関西電力株式会社美浜発電所 1 号炉及び 2 号炉の廃止措置計画の 変更認可について（案）

令和元年 12 月 11 日
原子力規制委員会

関西電力株式会社美浜発電所 1号炉及び2号炉に係る
廃止措置計画変更認可申請書に関する審査書

美浜1号炉 使用済燃料ピット 冷却系停止試験結果

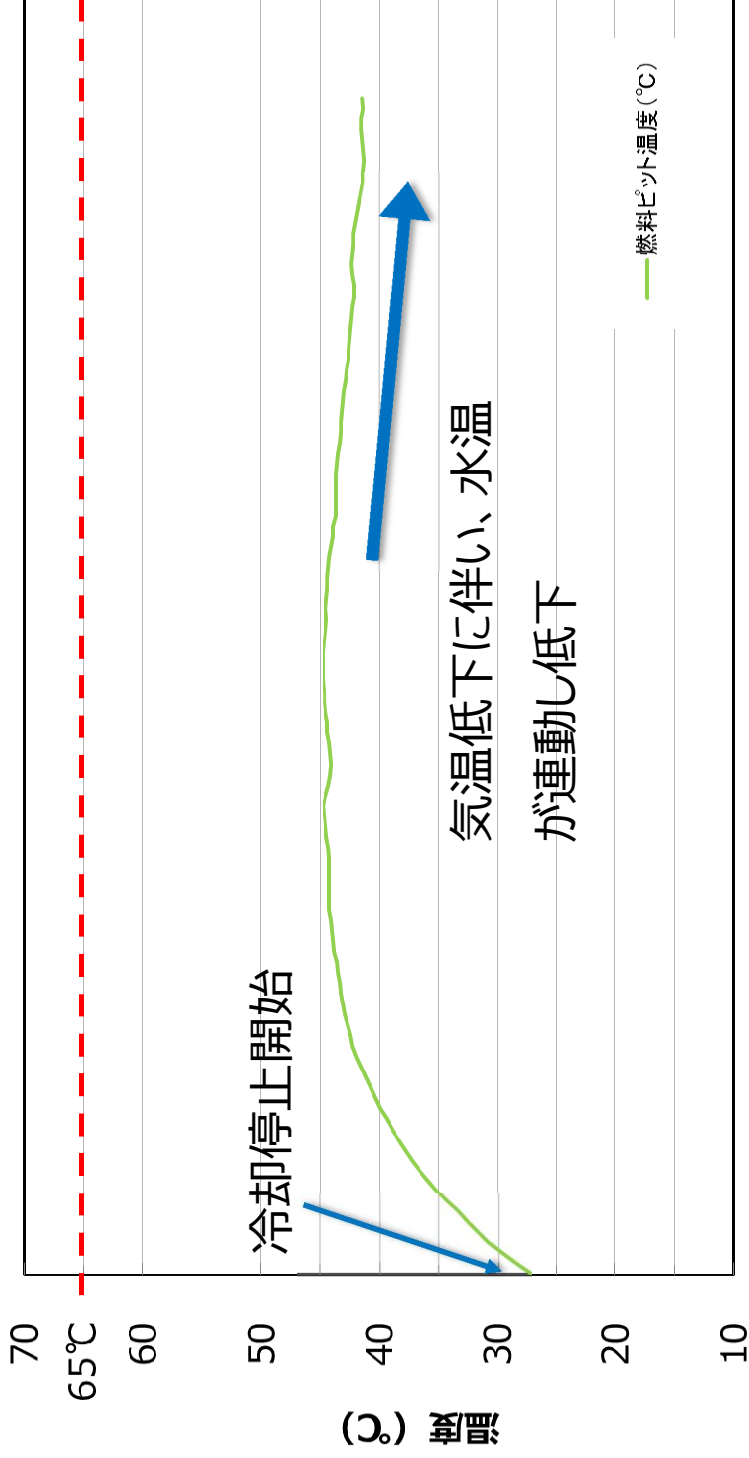
- 1) 1号炉の使用済燃料貯蔵設備における維持機能のうち、冷却機能については、以下①及び②の評価結果を踏まえ、使用済燃料貯蔵設備の冷却機能の維持は必要ないとして、削除するとしていること。その他の機能（臨界防止機能、水位監視機能、漏えい監視機能、浄化機能及び給水機能）については、引き続き維持するとしていること
- ①実機試験として、2018年7月から10月の約4ヶ月間、1号炉使用済燃料ピット冷却装置を停止した結果、使用済燃料ピットの水温は約45℃未満で推

移し、美浜発電所原子炉施設保安規定（以下「保安規定」という。）で定める施設運用上の基準である65℃を下回るとしていること
